**SES VELES**  
associació de veïns

**RECOMANACIONS  
PER INTRODUIR MILLORES AL PGOU DE PALMA DES DE  
L'URBANISME FEMINISTA**

**Al barri de FONERS**

(Extracte capítol 5 de l'INFORME D'AL·LEGACIÓ

Imatge Visor PGOU (gener 2022): Sector Barris de Foners i Nou Llevant

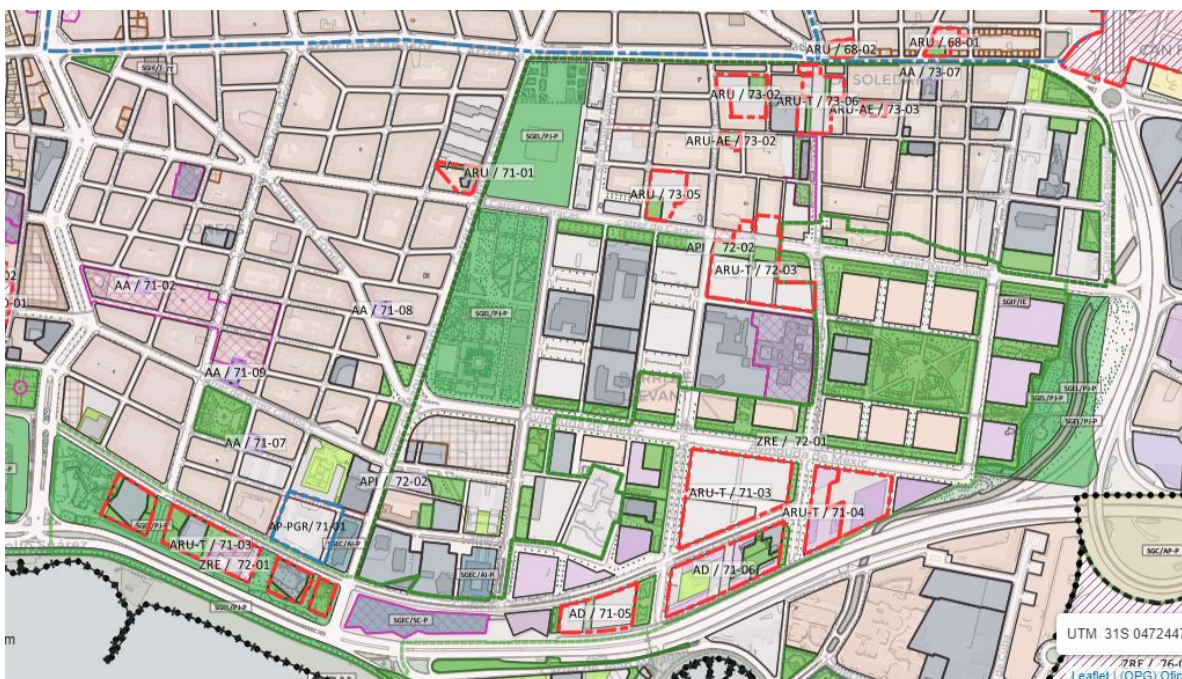
- **Mantenir com zona verda al Parc del litoral (desestimar la construcció de nous edificis per equipaments públics en aquesta zona).**
- **Protegir el patrimoni material e immaterial del barri (Història Industrial, protecció de l'Arc)**
